# **AIA N.º 3367 - “CENTRAIS SOLARES DE ADOMINGUEIROS E NAVE”**

**- PROJETO DE EXECUÇÃO -**

PROJETO REFORMULADO DE ACORDO COM O PREVISTO NO N.º 2 DO ARTIGO 16º  
DO DECRETO-LEI N.º 151-B/2013, DE 31 DE OUTUBRO, NA SUA REDAÇÃO ATUAL

O presente documento constitui o parecer final do procedimento de Avaliação de Impacte Ambiental (AIA) da reformulação do projeto das “Centrais Solares Fotovoltaicas de Adomingueiros e de Nave”, em fase de projeto de execução, sendo emitido pela Comissão de Avaliação (CA) ao abrigo do n.º 1 do artigo 16.º do Decreto-Lei n.º 151-B/2013, de 31 de outubro, alterado e republicado pelo Decreto-Lei n.º 152-B/2017, de 11 de dezembro.

**Figura 1.** À esquerda “Planta Geral de Localização” (20/05/2021); à direita “Localização de Condicionantes Ambientais” (20/04/2021). Diferenças nas elipses a magenta.

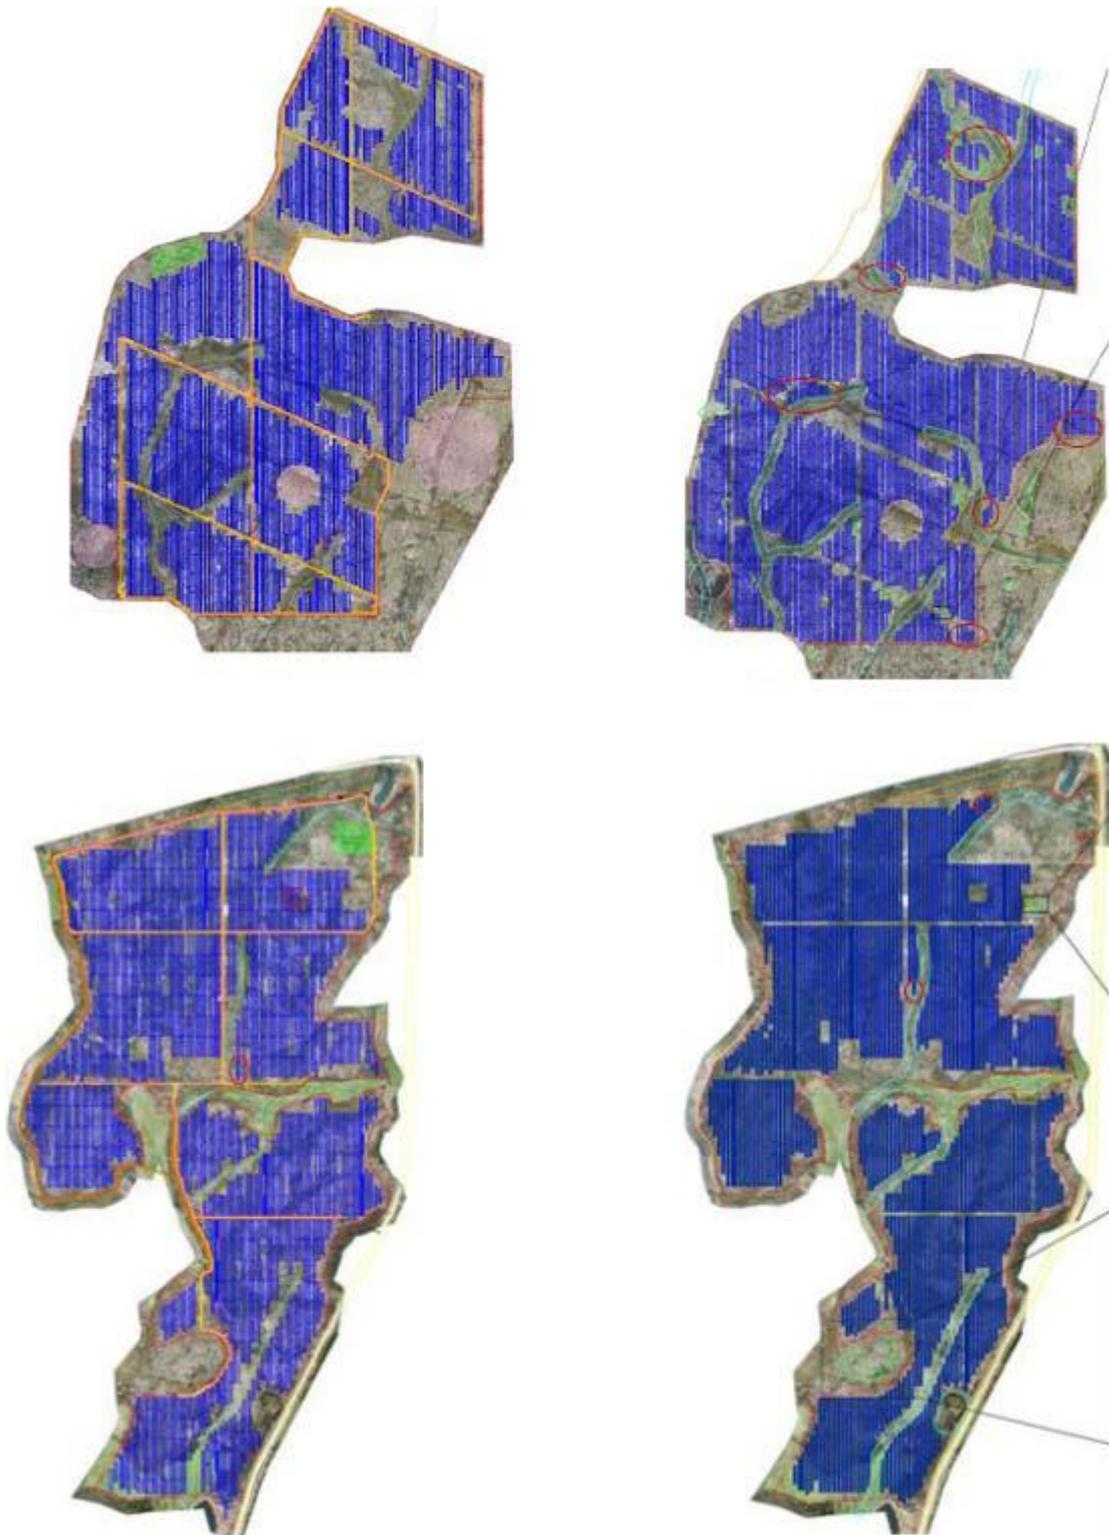
Algumas das demonstrações de evitação de afloramentos rochosos correspondem a locais cujas áreas ou eram exteriores às áreas de implantação da solução inicial ou mesmo exteriores às centrais solares. Pelo menos num caso as imagens estão trocadas. Por outro lado, a imagem aérea não reflete com exatidão o modelado local, pelo que muitas áreas declivosas face às características do projeto e outras irregularidades do terreno, resultantes de diferenças de alterabilidade (tipo de granito) dos maciços, bem como as diferenças na dimensão tridimensional de blocos e lajes não são mostradas. Alguns destes casos podem criar dificuldades na implantação das estruturas de suporte.

— Mais se verificou que as imagens dos “layouts” de cada central solar não são iguais nos desenhos correspondentes à Planta Geral de Localização (20/05/2021) e Localização das Condicionantes Ambientais (20/04/2021), como se mostra na figura seguinte:

Para efeitos do presente parecer foram tidas em consideração as imagens com data mais recente, ou seja, considera-se como referência a Planta Geral de Localização de cada central solar (projeto reformulado).
